**PRÉFECTURE DES HAUTS-DE-SEINE  
DÉPARTEMENT DES HAUTS-DE-SEINE  
Communes de SURESNES et SAINT-CLOUD**

**ENQUÊTE PUBLIQUE ENVIRONNEMENTALE**

**en vue de la requalification de la RD 7 sur les**

**RAPPORT  
DE L'ENQUÊTE**

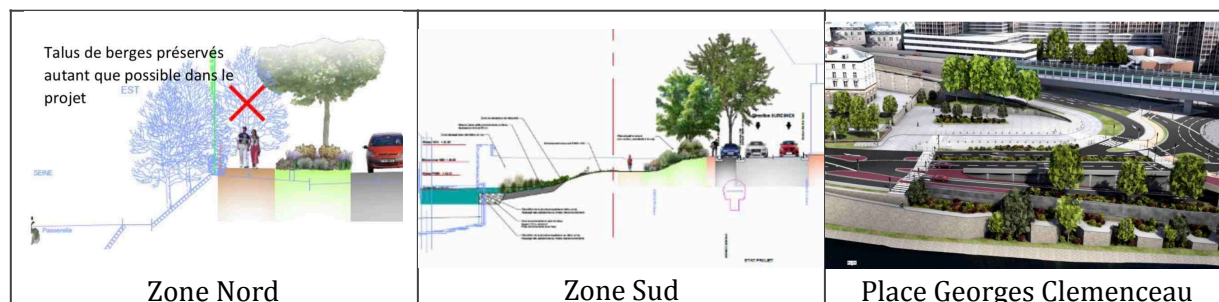
**Le projet présenté a été ressenti comme un projet très minéral (voire tout béton), avec une végétalisation minimale.**

Le long du projet, les berges actuelles, dans leur partie aquatique et la plus proche du fleuve sont entièrement artificialisées.

Ce constat a été fait lors de l'étude réalisée par la société FONDASOL en 2018 qui a consisté en l'inspection des 3 km de bords de quai concernés par le projet. En page 168 de la pièce E Tome 1, EGIS indique bien que : « ..... l'artificialisation des berges a un impact fort sur la faune et la flore aquatique. La totalité du linéaire d'étude possède des berges bétonnées, ou composé de blocs bétonnées ou associés à des palplanches métalliques ..... ».
